Informe Consolidado de Solicitud de Aclaraciones, Rectificaciones y/o Ampliaciones a la Declaración de Impacto Ambiental del Proyecto "Parque Fotovoltaico Cronos Solar"

Nombre del Titular : Parque Fotovoltaico Cronos Solar
Nombre del representante Legal : Juan Antonio Rehnfeldt Duhalde
Dirección del Titular : Avenida Vitacura N° 2939, OF 1901, Las Condes

Figura N° 3: Comparativo áreas de influencia fauna.

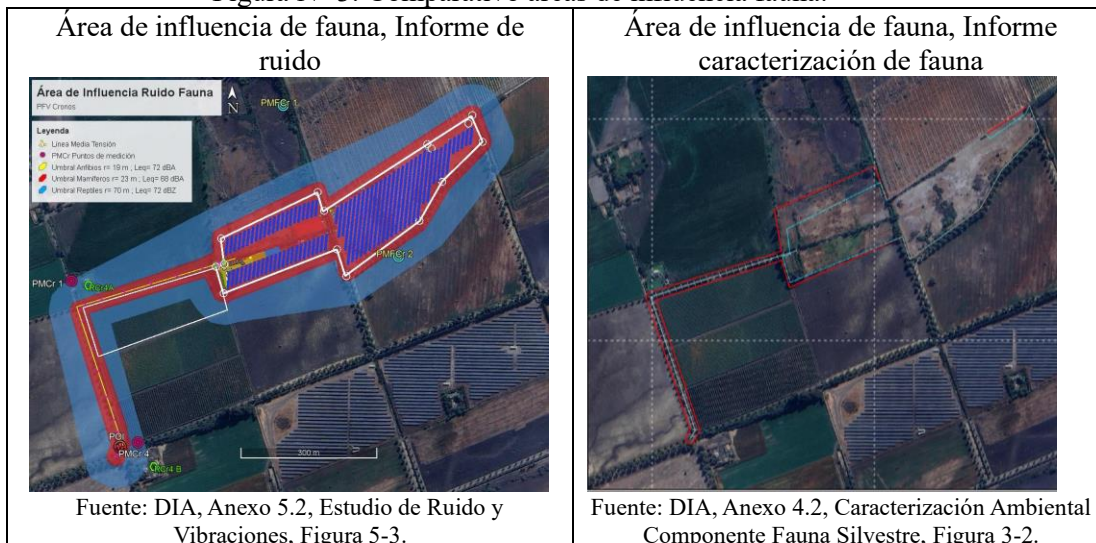
63. Se solicita aclarar el área de influencia para fauna, dado que, en la DIA, Capítulo 2, numeral 2.2.1.2, el titular indica: *“El área de influencia para la fauna comprende una extensa superficie, sin embargo, para efectos de protección de las especies respecto de las emisiones de ruido y de la evaluación del cumplimiento de la norma, es de mayor relevancia e importancia el área en que las especies tiene afectación conductual o fisiológica. Conforme a esto se determinará el área de influencia a partir de la mayor distancia respecto al proyecto la cual por normativa esta consignada a los reptiles a 70 metros, por lo que esta se tomara como referencia dado que las distancias para las otras especies se encuentran implícitas en la de los reptiles.”* Sin embargo, en la DIA, Capítulo 2, “Fauna Silvestre” (pág. 14) plantea un área de influencia correspondiente al: *“Polígono dentro del cual se producirán las intervenciones del proyecto, de 7,32 hectáreas; más un buffer de 10 metros, totalizando 10,2 hectáreas”*. En la Figura N°3 continuación se observan ambas áreas de influencia definidas:

64. En línea con la consulta anterior, se indica al titular que la caracterización de fauna debe entregarse respecto al área de influencia definida para el componente fauna, por lo que, en caso de que se actualice el área de influencia, deberá actualizar la caracterización de fauna, siendo ambas concordantes.
